## **NOTICE DE PRESENTATION**

### **MODIFICATION N°2 DU PLAN LOCAL D'URBANISME**

# 1 LES OBJETS DE LA MODIFICATION N°2 DU PLU DE SOLLIES-TOUCAS

## 1.1 RECLASSEMENT DE LA ZONE 1AU VERS LA ZONE N

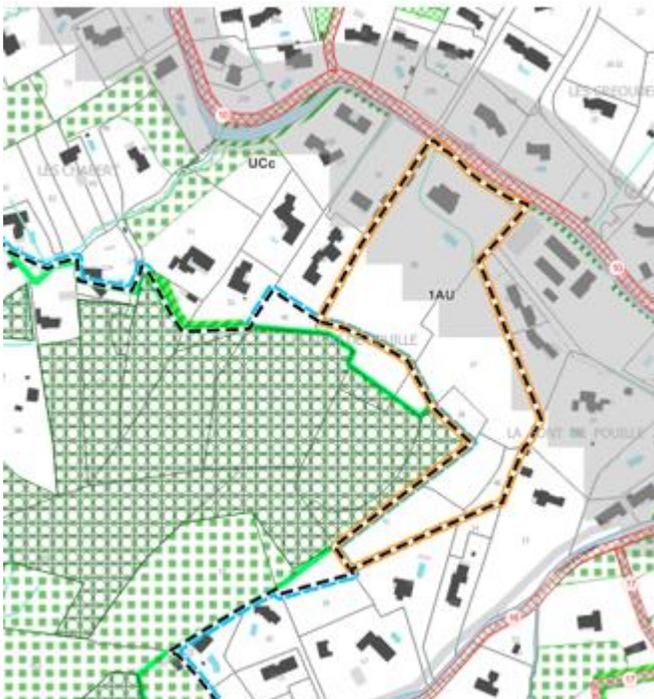
Le projet tel qu'envisagé au sein de la zone 1AU ne justifie plus la mise en place d'une emprise urbanisée. La présente modification veille à reclasser l'ensemble de la zone 1AU en zone N afin de renforcer la préservation des milieux boisés du site.

La modification vise à intégrer les parcelles AT0036, AT0037, AT0038, AT0039, AT0040, AT0041, actuellement incluses dans la zone 1AU du PLU en vigueur, dans la zone N sur une superficie de 1,74 ha.

Orientation d'aménagement et de programmation au PLU en vigueur

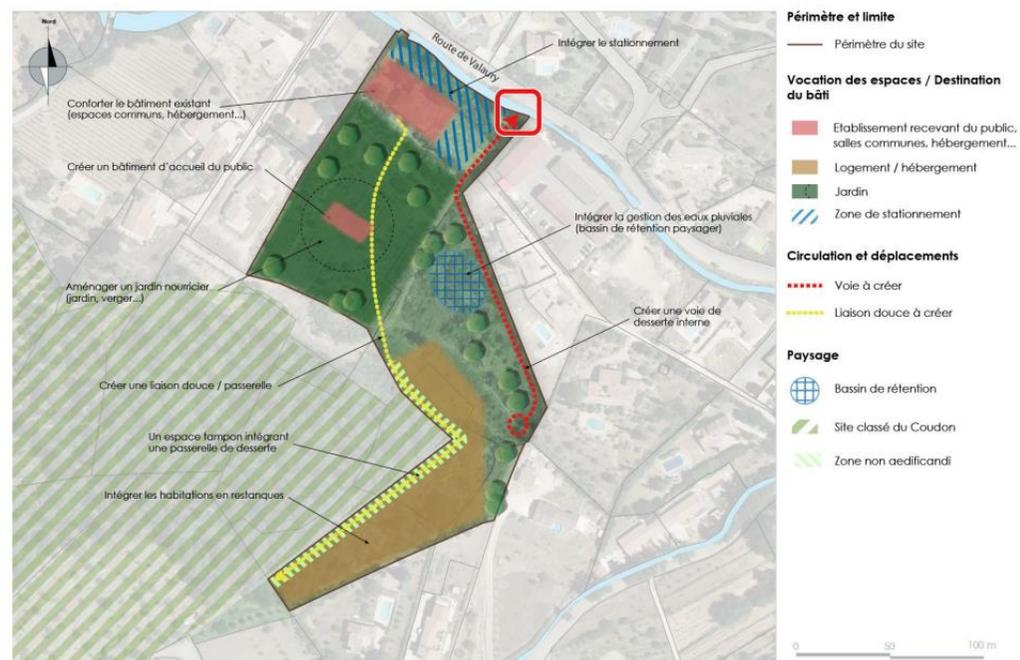
L'aménagement de la zone 1AU, adossé aux principes programmatiques de l'OAP 2 « La Font de Pouille », reposait sur la création d'espaces de vie intégrant des habitats groupés, des espaces collectifs de détente, et des équipements tels qu'un belvédère avec vue sur le village. Des espaces verts et jardins communs en permaculture visant l'autonomie étaient également prévus.

Toutefois, plusieurs éléments techniques conduisent à supprimer la présente OAP adossée à la zone 1AU :

- La saturation de l'axe desservant le quartier. Un risque d'engorgement des voiries à proximité du site apparaît. Cela ressort d'une étude de mobilité réalisée sur le secteur par le bureau d'études Horizon Conseil en 2023.
- Le besoin de protéger les différents espaces boisés communaux, d'autant que ce secteur ressort en tant que site à ne pas artificialiser dans le cadre de la mise en place du ZAN.
- L'insuffisance de capacité des réseaux.

Le reclassement de la zone 1AU en zone N entraîne de facto la suppression de la présente OAP et de ses prescriptions programmatiques associées.

### 1.3 RECLASSEMENT DE LA ZONE UTa EN ZONE UCd

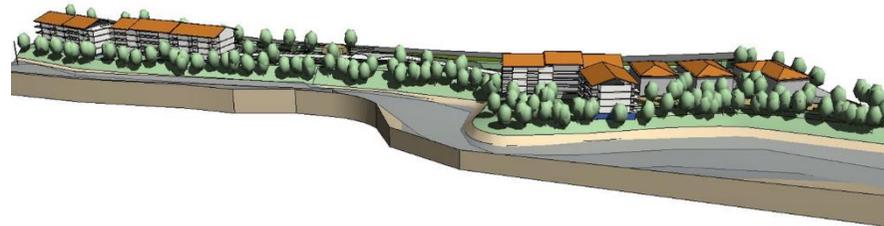
La zone UTa du PLU en vigueur correspond à un site d'accueil au Nord de la commune, dans la vallée du Gapeau. La modification tel qu'envisagé veille à reclasser la zone Uta vers une zone UCd dédié à des aménagements mixtes, portant notamment sur la production d'une offre de logements sociaux.

La présente modification vise à intégrer les parcelles AA0097, AA0098 et AA0099 actuellement incluses dans la zone UTa du PLU en vigueur, et qui seront reclassées en zone UCd.

Cette modification impacte la planche 4A1 « Plan général » et 4A2 « Vallée du Gapeau » .

La présence d'un canal à protéger sur le secteur concerné ●●●● ne fait pas obstacle au reclassement du secteur et au projet en tant que tel dans la mesure où il s'agit d'un canal qui n'est plus alimenté en eau depuis plus de quinze ans. Un recensement des canaux de la vallée alimentés est d'ailleurs en cours actuellement par la mairie de Solliès-Toucas.
